福島第一原子力発電所1号機 建屋カバー解体工事の進捗状況と 飛散抑制対策のとりまとめについて

2015年5月25日

東京電力株式会社

福島第一原子力発電所 1号機
飛散抑制対策へのご質問に対する回答と
現在の進捗状況について

【実験結果】 風に対する飛散防止剤の飛散抑制効果

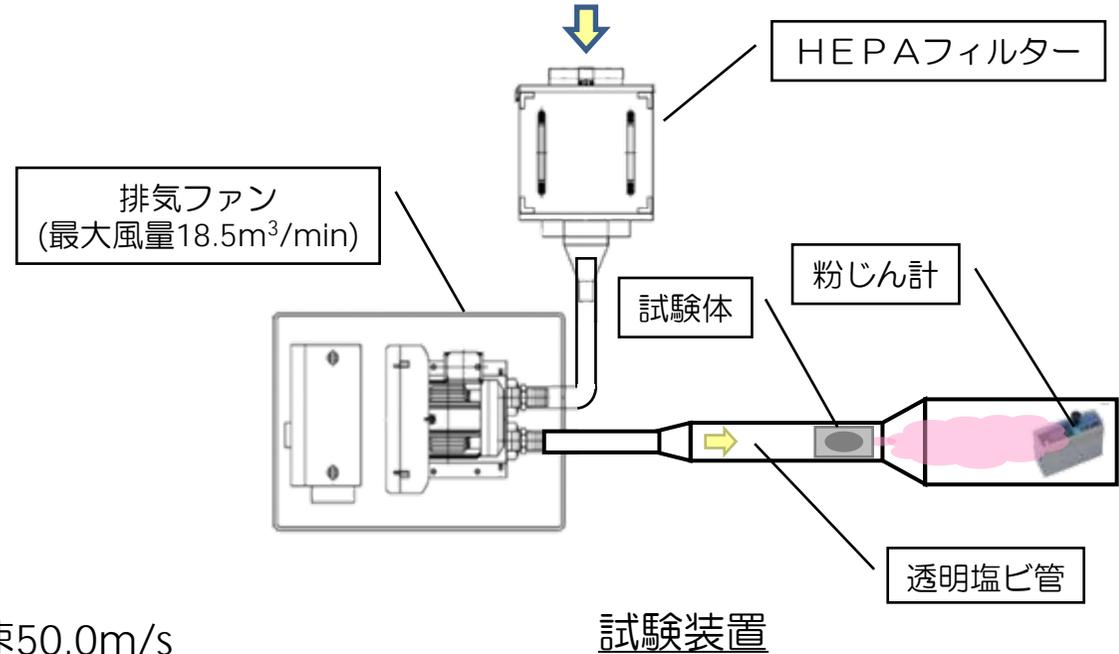
- ① 飛散防止剤の性能（風に対する効果や効果の継続期間等）
- ② 散水設備によるダスト飛散抑制効果
- ③ ダスト濃度上昇時の対応および実施までの時間
- ④ 強風が予想される場合の飛散防止剤散布の実行性
- ⑤ 予防散水の実施基準
- ⑥ 屋根パネル戻しの飛散抑制対策としての位置づけ
- ⑦ クレーン作業の運用ルール（作業中止判断基準）
- ⑧ 支障鉄骨撤去時の具体的な撤去方法
- ⑨ この先1～2年程度のより詳細なスケジュール
- ⑩ 資料表現の修正

■ 風に対する飛散防止剤の飛散抑制効果 (P.9)

飛散防止剤は平均風速25.0m/s、瞬間風速50.0m/sまで飛散抑制効果があることを確認

- 飛散防止剤を散布した模擬ダストに平均的な風、瞬間的な風を模擬し送風し、ダスト飛散が抑制されることを確認した

飛散防止剤は平均風速25.0m/s、瞬間風速50.0m/sまで飛散抑制効果があることを確認

平均風速 (m/s)			瞬間風速 (m/s)		
	15	20	25	30	40	50
飛散率 ※1	0.16%	0.06%	0.00%	0.00%	0.00%	0.04%
